## 地下水等調査会

# 地下水シミュレーションの 現況再現解析結果

令和4年3月26日

鳥取県淀江産業廃棄物処理施設計画地地下水等調査会  
事務局

# 第7回調査会後に地質を見直した箇所

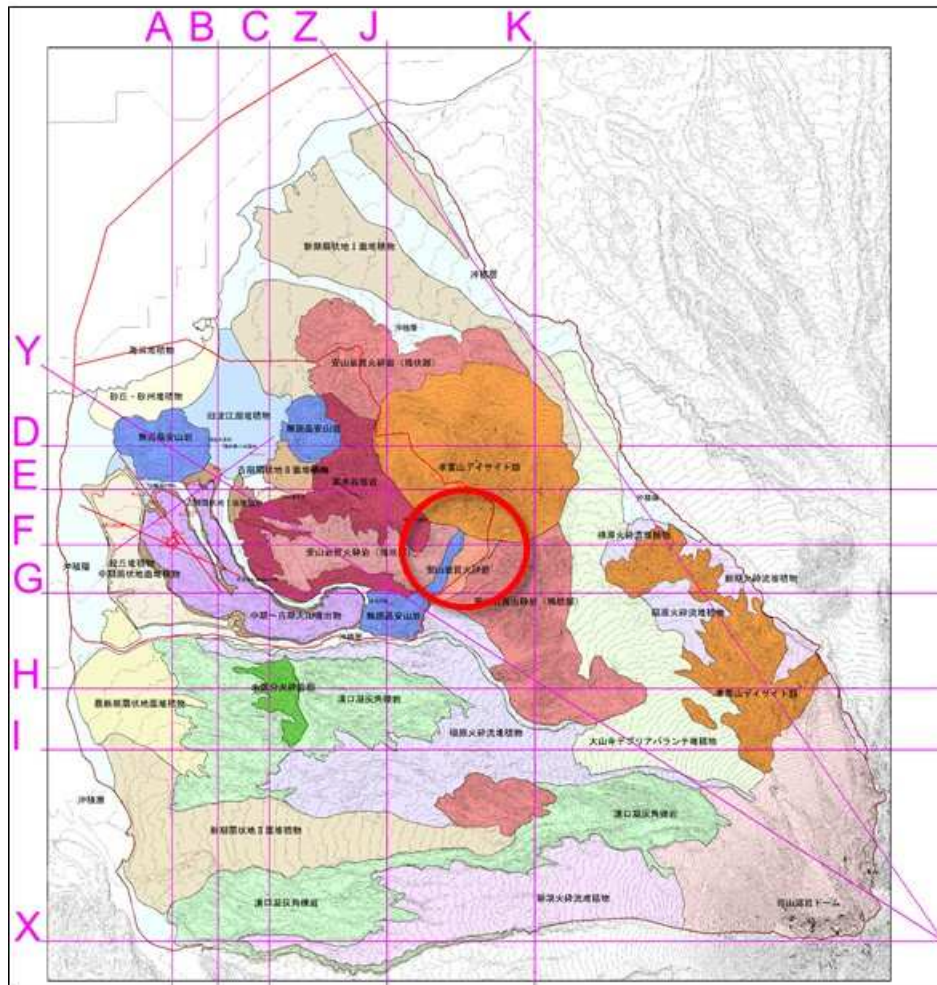
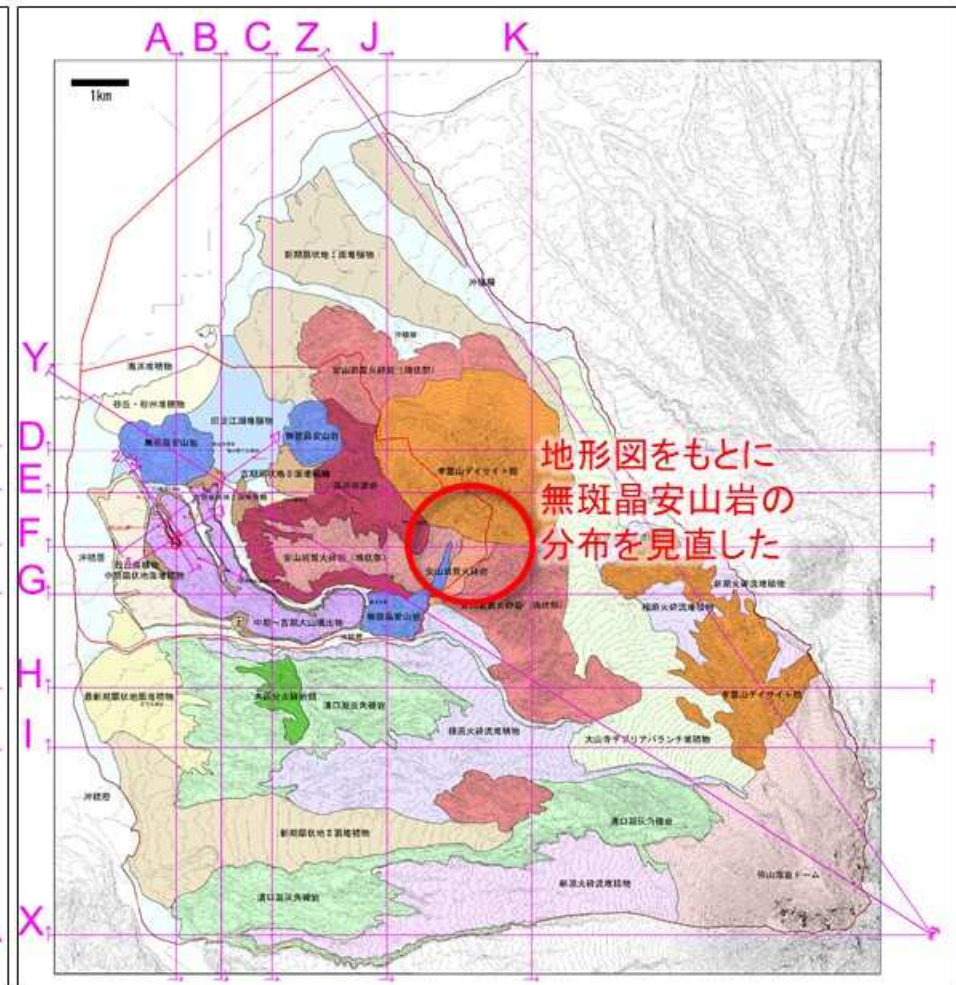
第7回調査会でのご指摘を踏まえ、  
地形図をもとに無斑晶安山岩の分布を見直した。

見直し前(第7回調査会)

見直し後(第8回調査会)

## 第7回調査会後に地質を見直した箇所

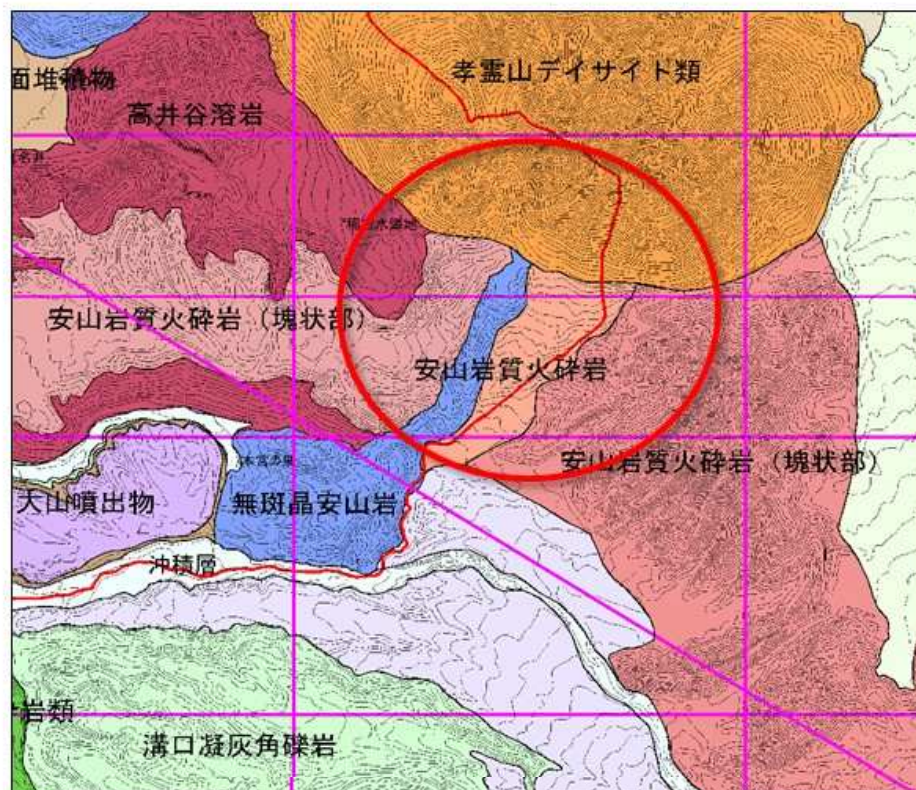
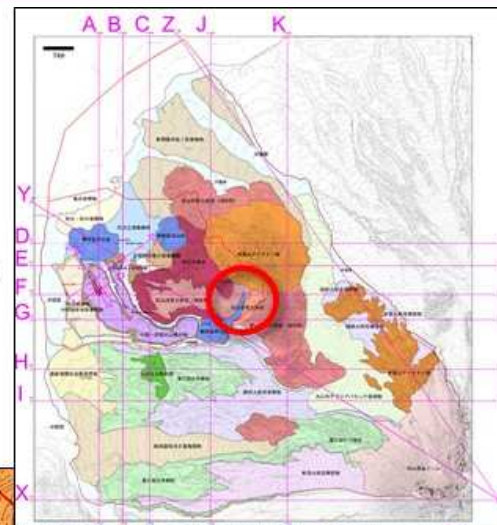
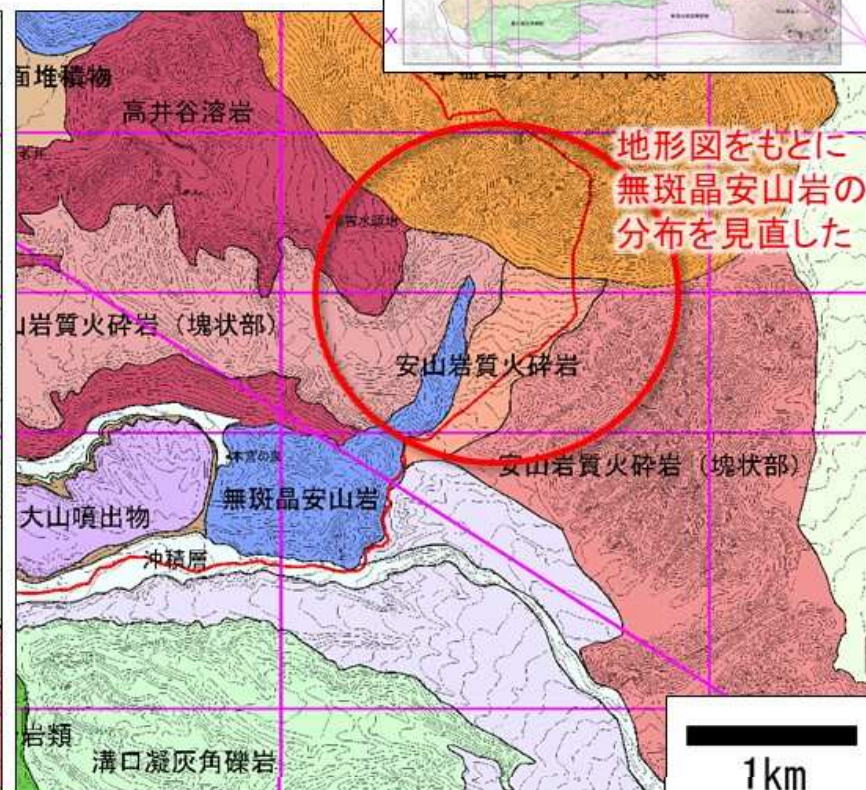
第7回調査会での以下の意見を踏まえ、無斑晶安山岩の分布を見直した。  
(意見)

「無斑晶安山岩が孝霊山方向から流れてきているという解釈だが、  
地形を踏まえると、太すぎ、長過ぎという印象」

見直し前(第7回調査会)

見直し後(第8回調査会)
